## **Interesselaget Pauline Halls vei Eierforhold vann- og avløpsnett**

### **Befaring med Rørlegger Larmerud 19. okt. 2015**

KARTUTSNITT

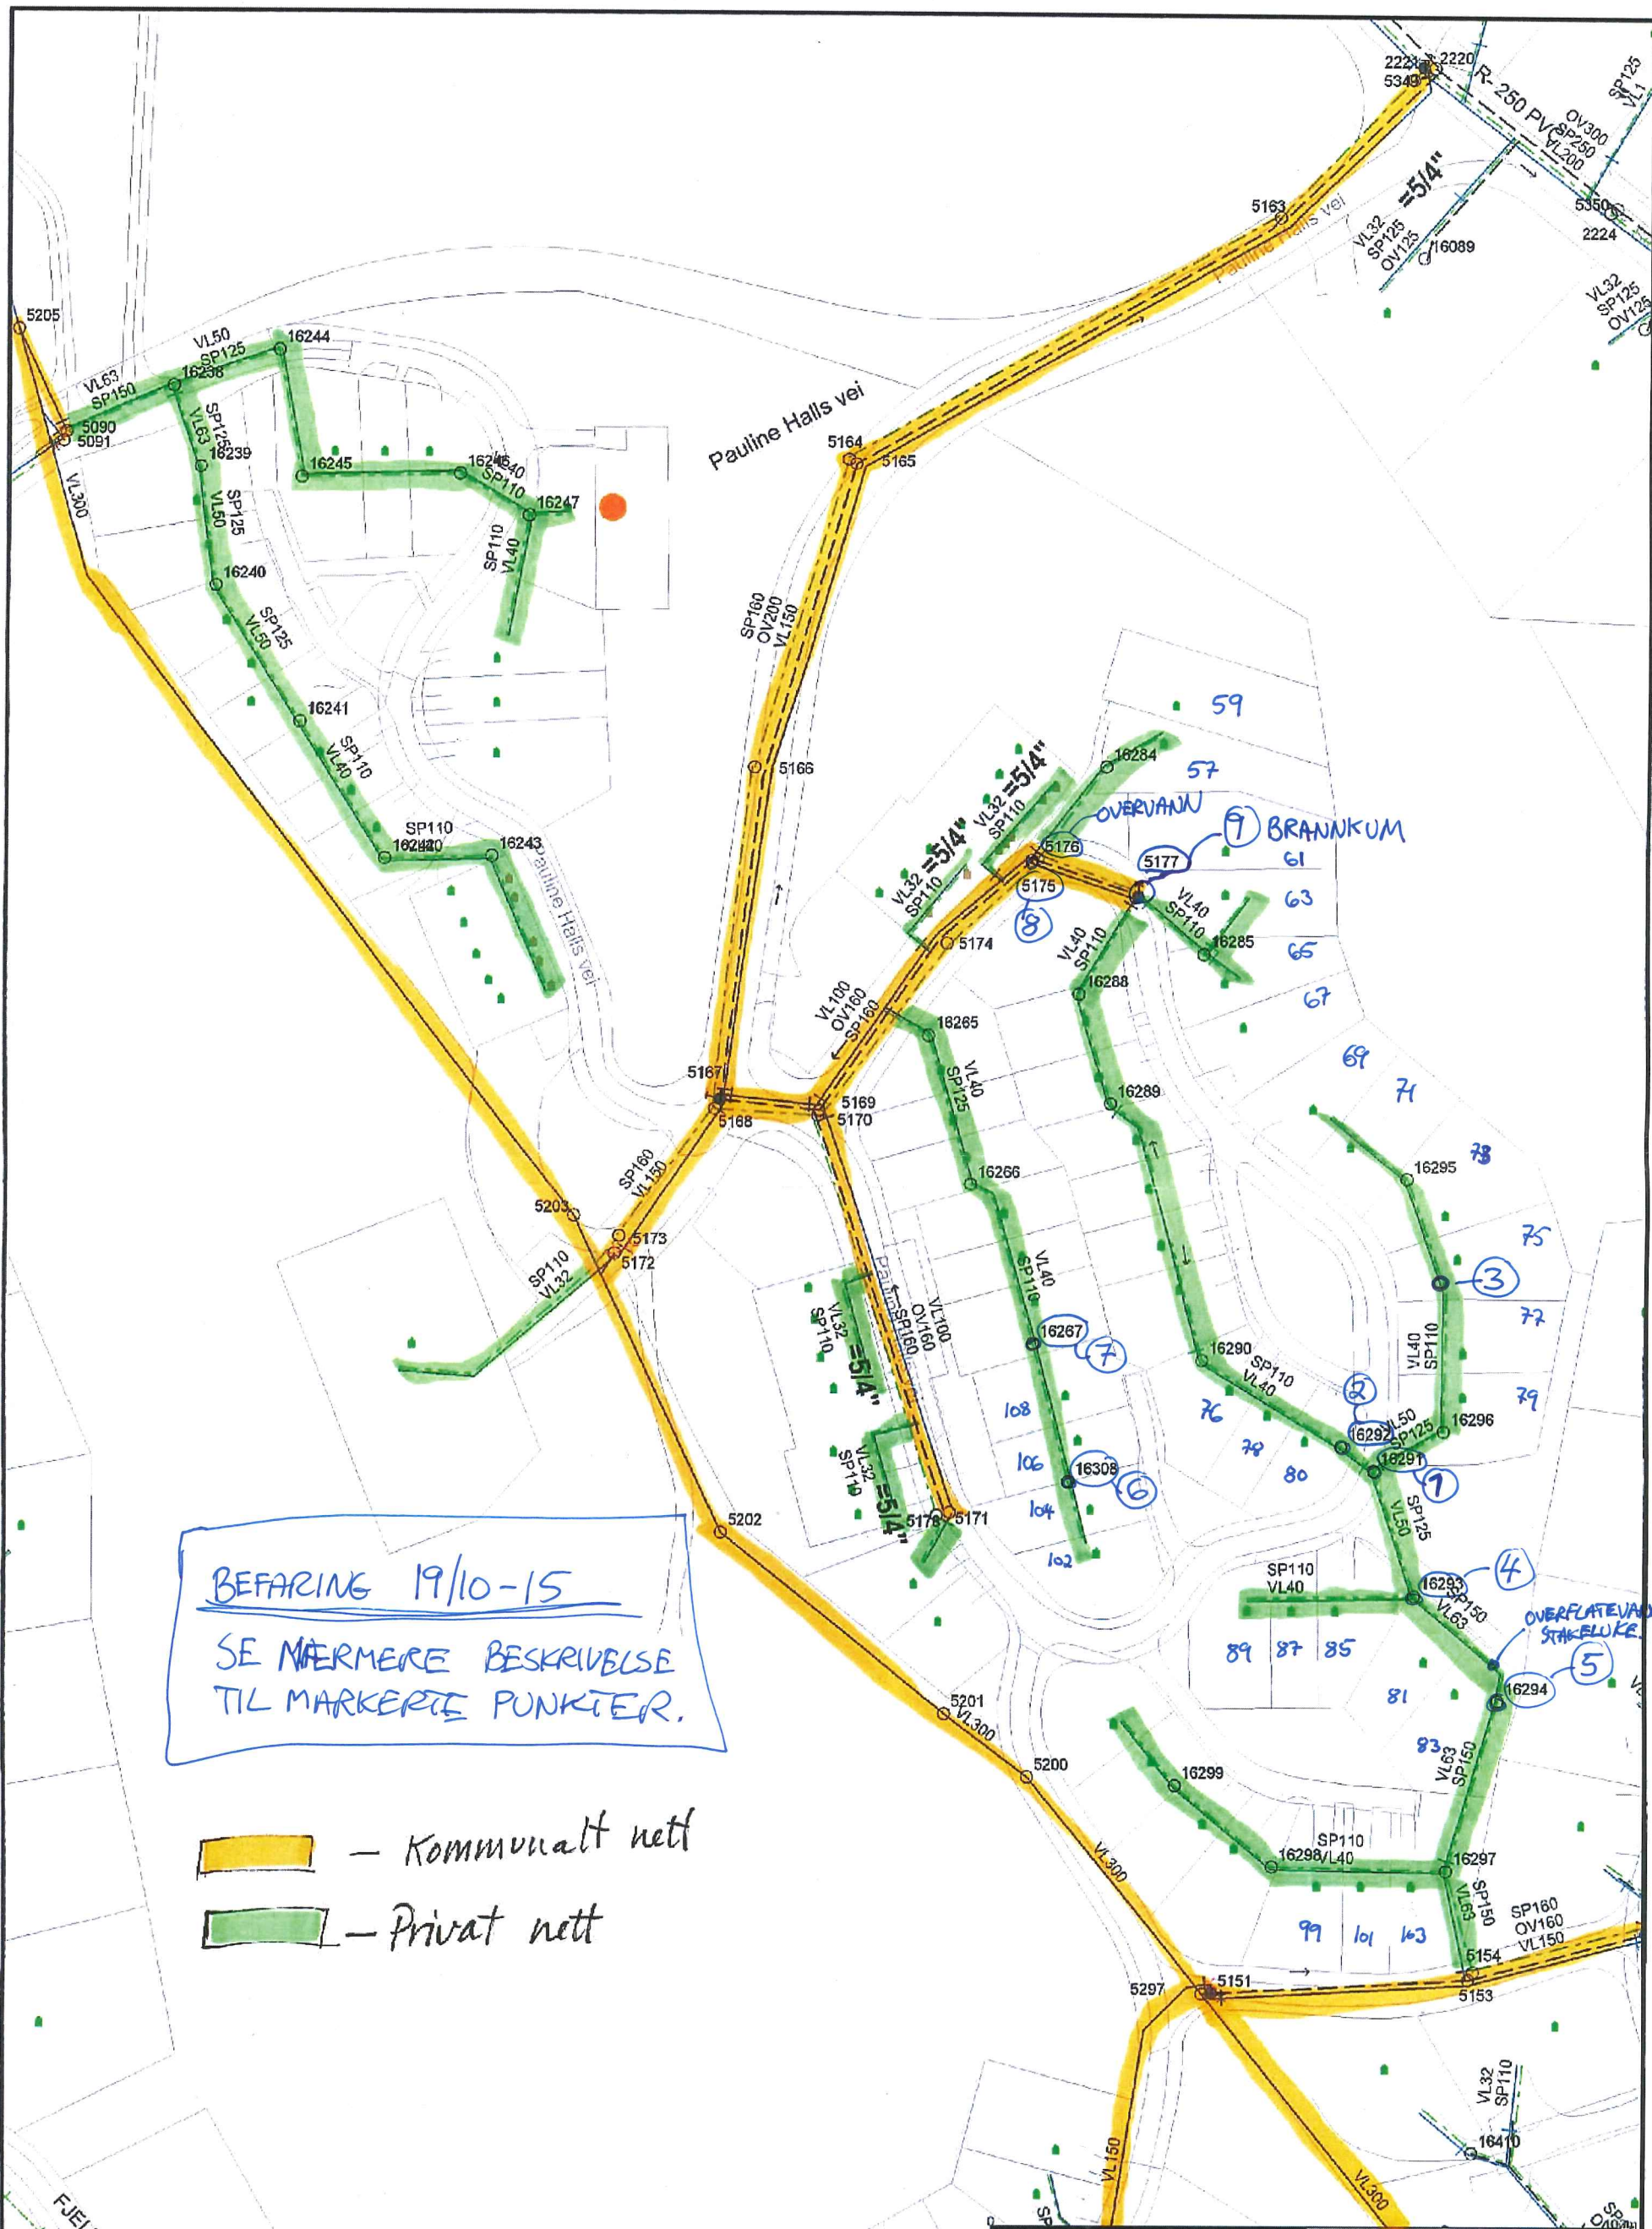
- 1) Kum 16291: Ventil stenger vannet til husrekkene 79-69 (sannsynligvis). Påvirker ikke husrekkene 80-64.
- 2) Kum 16292: Stengte sannsynligvis ikke vannet inn til husrekkene 80-64.
- 3) Kum mellom 75 og 77 (ikke tegnet inn på kommunens kart): Ventil stenger ikke vannet inn til husrekken 75-73 som antatt. Kan skyldes dårlig ventil (mest sannsynlig i følge rørlegger). Går vannet begge veier slik at det ikke blir stengt?
- 4) Kum 16293: Ventil stenger sannsynligvis vannet mot husrekke 85-89, ikke mot husrekke 81-83.
- 5) Kum 16294: Ventil stenger vann til husrekke 83-81.
- 6) Kum 16308: Ventil stenger vann til husrekke 102-104.
- 7) Kum 16267: Ventil stenger vann til husrekke 106-108, ikke til husrekke 102-104. Ventil ødelagt da den ble stengt, og nødvendig med reparasjon.
- 8) Kum 5175: Ventil stenger vann til husrekke 57-59, sannsynligvis ikke videre mot 61-80.
- 9) Kum 5177: Brannkum

BEFARING 19/10-15  
 SE MÆRMERE BESKRIVELSE  
 TIL MARKERTE PUNKTER.
